Lo que se muestra en la imagen es un bajante para un pozo, el cual lleva un soporte justo antes de llegar al NPT.

Mi duda seria si la forma en que lo represento esta bien, es decir con el V-STOP de esta forma:

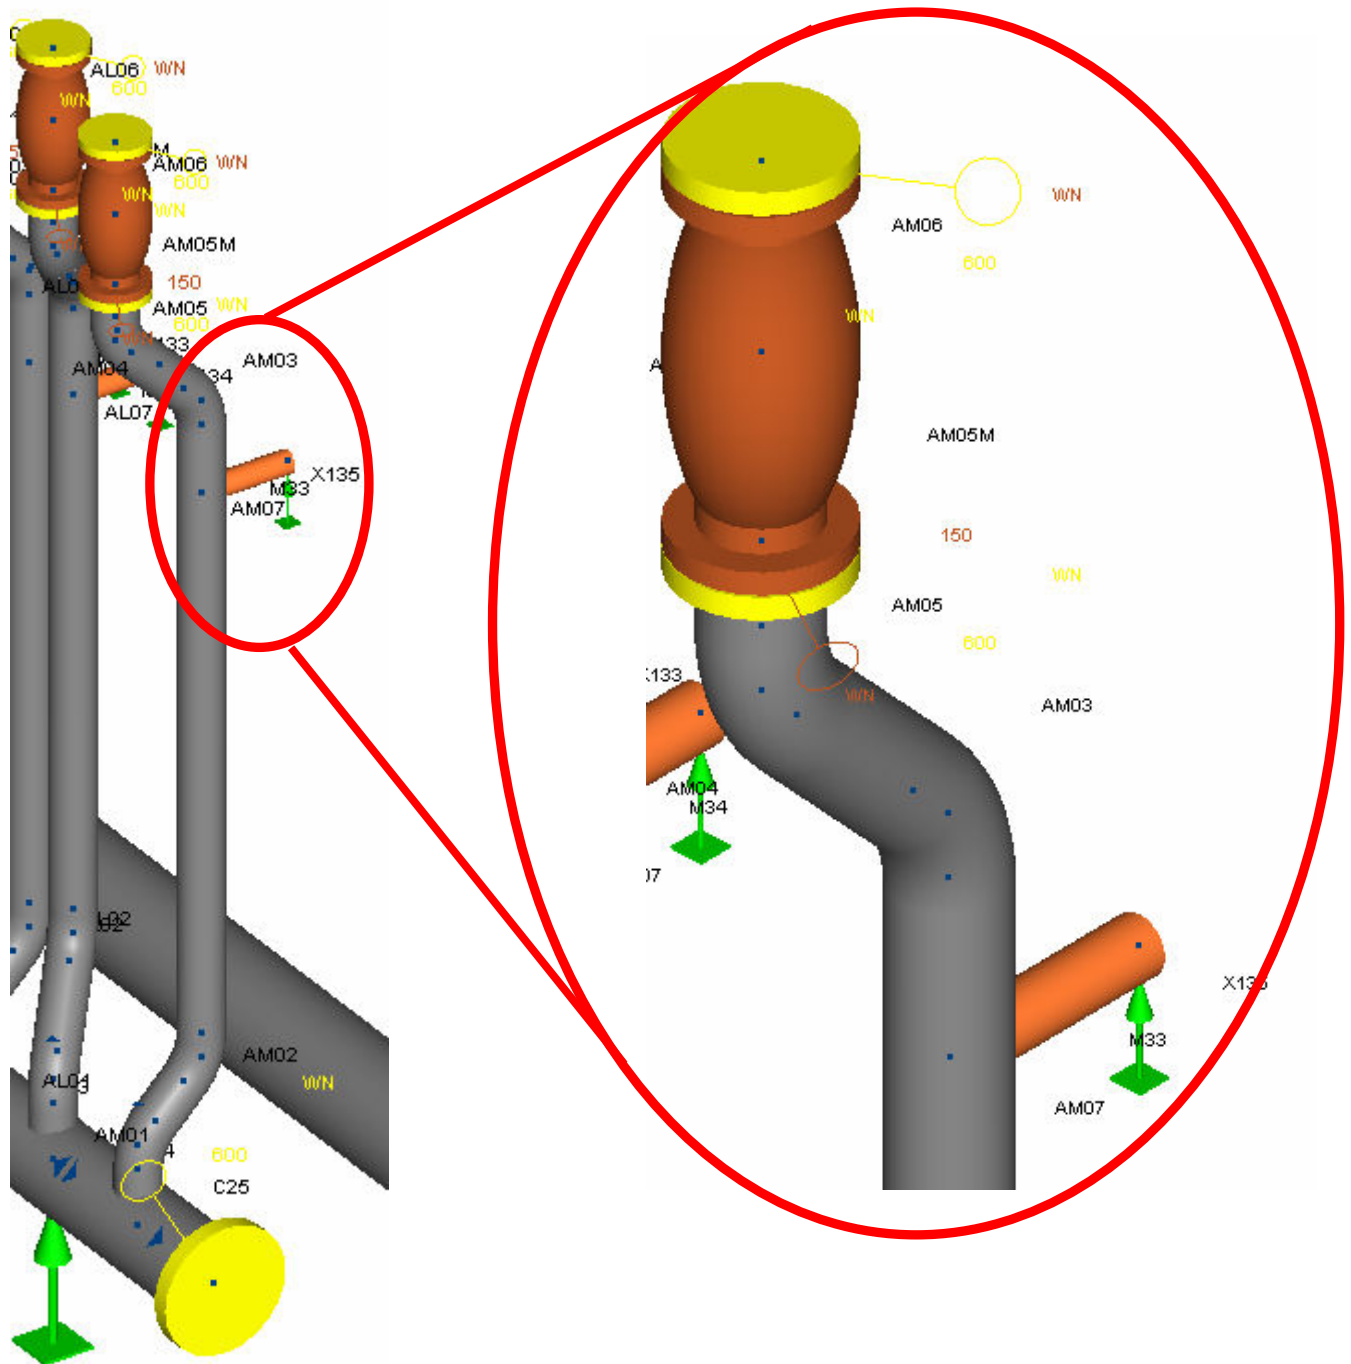
Ya que de esta forma la mayoría de esos soportes se levanta (alrededor de 2 mm)

SOPORTE AT-08

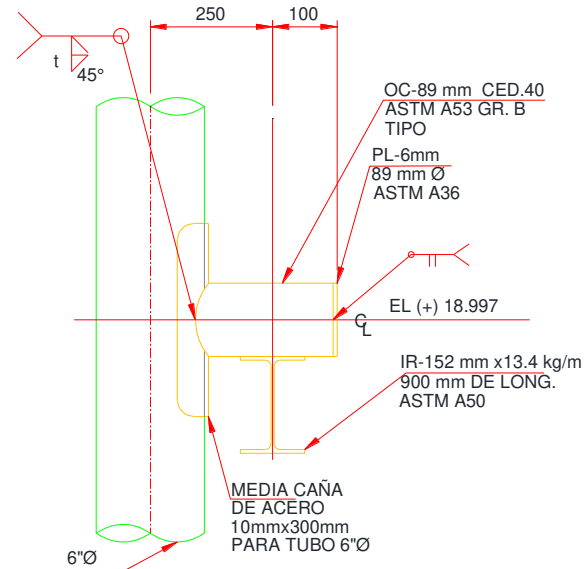
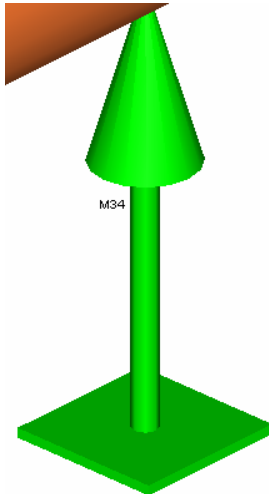
Quedando el soporte de esta forma:

Support ID : X1351

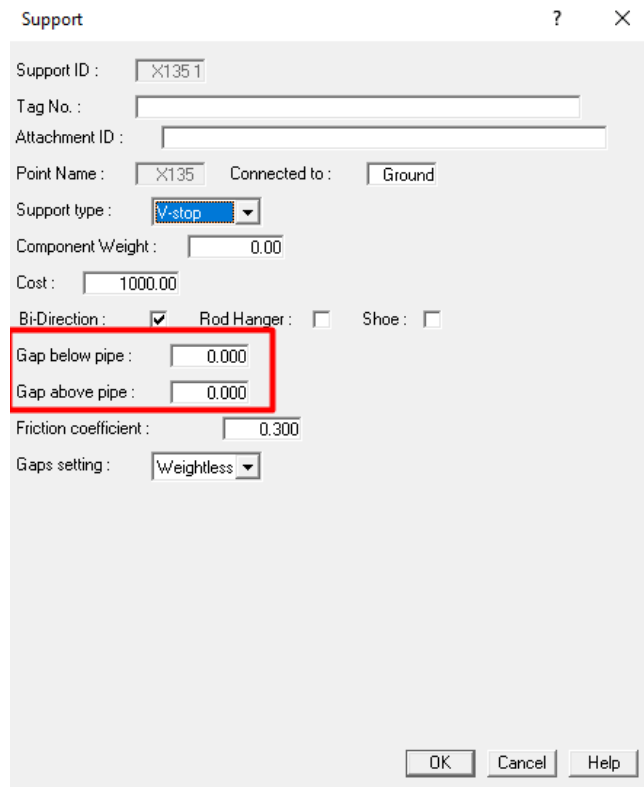
Como se puede observar el **Gap below pipe**(Debajo de la tubería) y **Gab above pipe** (Por encima de la tubería), ambas están en 0,

Quedado el V-STOP de la siguiente forma:

Cabe mencionar que de esta manera ya no se levanta ningún soporte.

Cual seria la forma correcta?
